調 查 報 告

壹、案由：據訴，其因與巨鼎鍊水工程有限公司發生民事契約履行糾紛，而於司法程序中聲請鑑定，惟認該份鑑定報告虛偽不實，而對鑑定技師提起偽造文書告訴，而陳訴人於偵查庭時亦一再向檢察官表明「二極體P極和N極不可能短路」之理由及事實，檢察官對於其所提出之刑事告訴狀之內容卻未詳加調查，即率以不起訴處分，且陳訴人提出刑事聲請調查證據狀，檢察官仍未將鑑定報告送電機技師公會鑑定委員會鑑定即率予結案，涉有違失，且有違反司法程序之疑慮等情。究實情為何，有深入探究之必要案。

附圖A、坤寶公司最初交機時之整流器設計圖

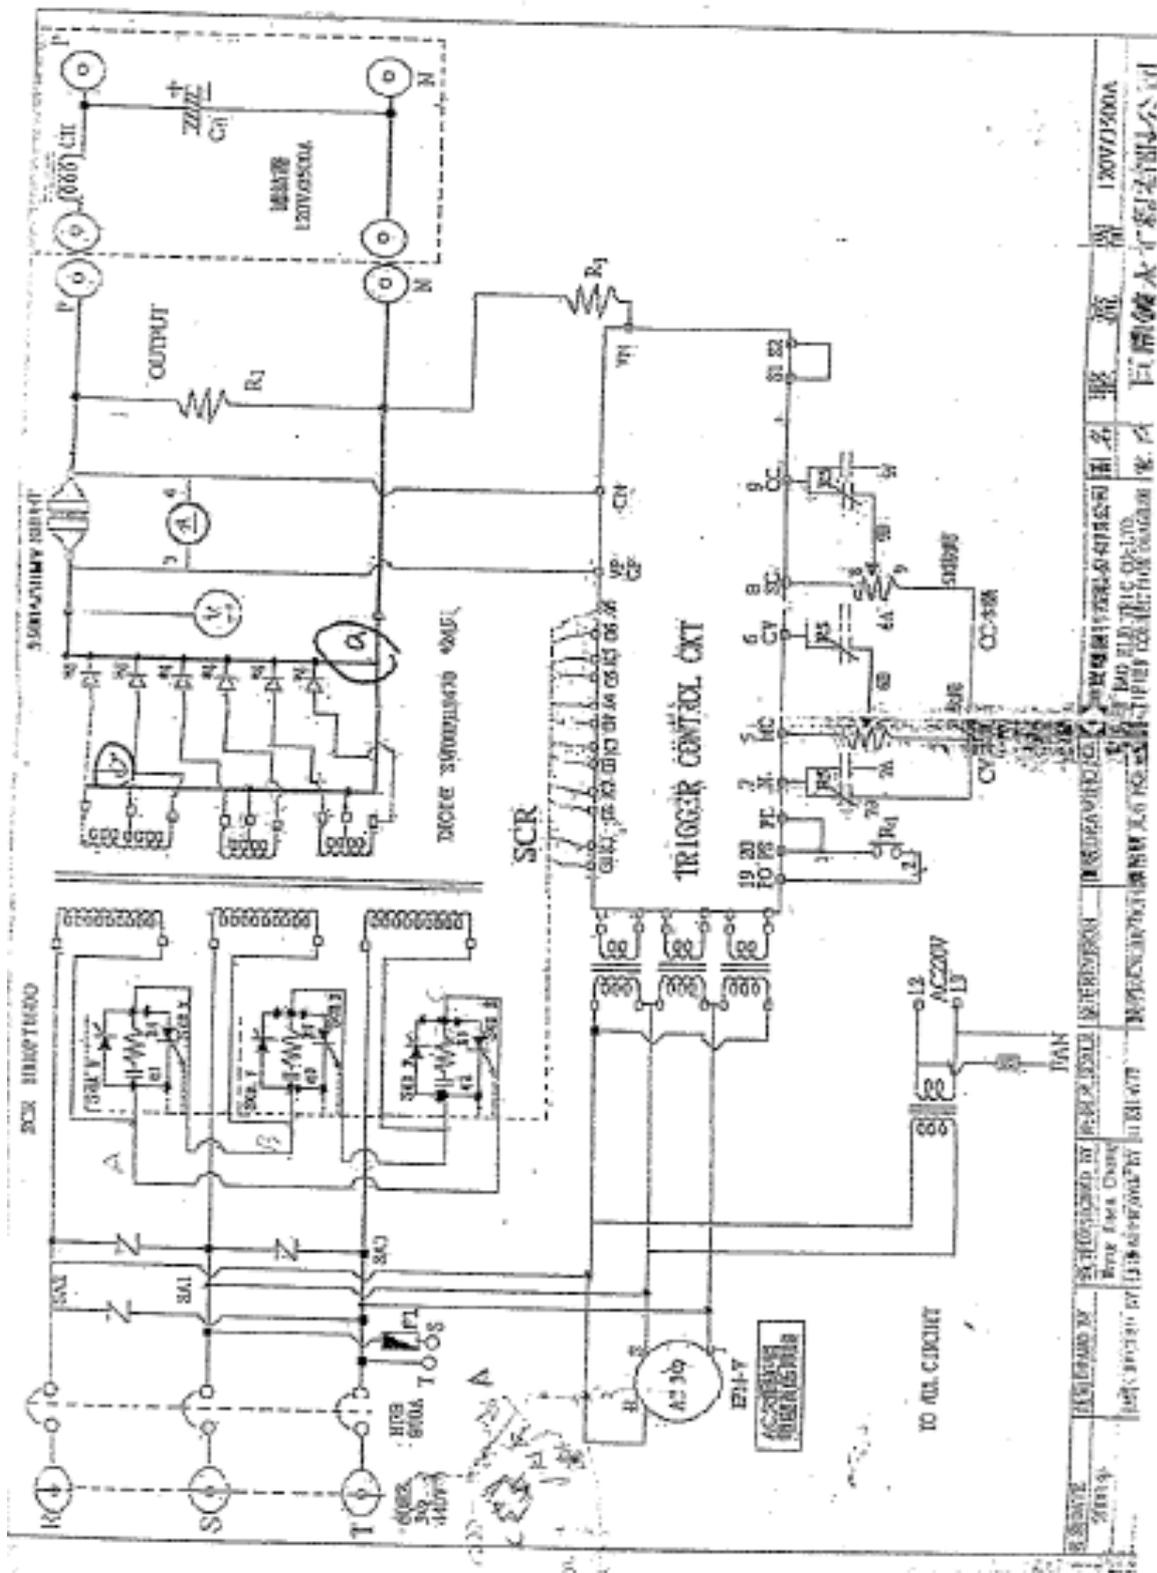
(1) 坤寶公司一開始交機的系爭120V/3500A整流器為A圖(詳附圖A)，在維修更改電路的過程中改成B圖(詳附圖B)，以至C圖(詳附圖C)，A圖或B圖中之二極體P極和N極短路，推論其他控制電路造成線路跳電及二極體被燒毀，C圖電路因修改二次側線路無短接(短路)線路，所以不會造成上述跳電情形，但是如果C圖電路上的二極體損壞，仍將造成整流器二次側短路，一樣會造成電路跳電。

鑑定事項	王○良技師鑑定結論
依A圖整流器設計圖說，該整流器之設計有無瑕疵？	二極體整流器正極和負極相接，無法用到二極體的控制功能，毫無意義可言。A圖該整流器之設計有瑕疵。
二極體可否同時連接正極及負極？	二極體不可同時連接正極及負極。 正常使用時，二極體少有如

鑑定事項	陳○燦委員鑑定結論
依A圖整流器設計圖說，該整流器之設計有無瑕疵？	由於A圖整流器設計圖說設計圖面之文件資料與現場實際製造之產品之結線方式明顯不符，可見A圖整流器設計圖說是有疑義的，請設計單位澄清更正，以符合原設計功能。 若純就設計圖面而言，若將A圖變壓器之R相二次側正半波視為短接，則電路將會產生負載短路故障現象，是無法正常供電工作。因此，A圖整流器設計圖說若依照提供之圖面做專業之判斷，屬明顯錯誤， 乃設計圖面疑義問題 ，說明原因詳4.5第1項 ² 。
二極體可否同時連接正極	一般應用於電力供電整流

² 4.5第1項：「囑託鑑定事項1.3.1項次內容陳述之情況，A圖之設計圖將整流變壓器之R相二次側中性點抽頭延伸至變壓器端子現象及多相星形整流器各相二極體之陰極延伸至陰極現象，如A圖標示a及b處所示。然而B圖之設計圖僅是將B圖設計圖上之a處線段刪除，C圖之設計圖僅是將B圖設計圖之b處線段刪除，經勘查存放於巨鼎公司之實際120V整流器並無發現以上之現象，且檢閱圖說上之標示，若導線有銜接處，會標示黑點，且設計圖面之文件資料與現場實際製造之產品不符。因此，A圖與B圖之電路與存放於巨鼎公司整流器之製造電路不相符，若純就此設計圖面而言，則A圖與B圖之電路將會產生負載短路故障現象，因此，無法正常供電。」

(三) 惟查法院囑託鑑定系爭整流器120V/3500A設計圖說A有無設計瑕疵一節，純就圖面而言，該圖線段a處與整流器負極銜接點處並未標示「黑點」，尚難推斷該線段造成整流器正負極接在一起，電機技師公會鑑定報告書（王○良技師主筆）鑑定結論（一）之（1）所稱：「二極體整流器正極和負極相接，無法利用到二極體的控制功能，毫無意義可言。A圖該整流器之設計有瑕疵」等語似有誤解。至R相二次側中性點抽頭延伸至變壓器端子之b線段，其與R相變壓器二次側銜接點處未標示黑點，亦難謂A圖變壓器之R相二次側會正半波短接。事實上，倘真有短接，則電路將會產生負載短路故障現象，無法正常供電工作。佐以兩位技師對於巨鼎公司要退貨的坤寶公司系爭120V/3500A整流器為C圖（刪除a、b兩線段之電路圖）並不爭執，且漢翔公司98年1月31日工作日誌記載：「120V*3500A整流器安裝及測試：定電流3700A、定電壓125V-測試結果合格」等

語，顯見實際測試之整流器並無正負極短接、R相變壓器正半波負載短路情形。對此，陳○燦鑑定委員鑑定報告書稱其屬「設計圖面之疑義問題」，國立彰化師範大學電機系鍾主任則稱其「只是繪圖筆誤，跟整流器設計無關」等語，尚非無據。
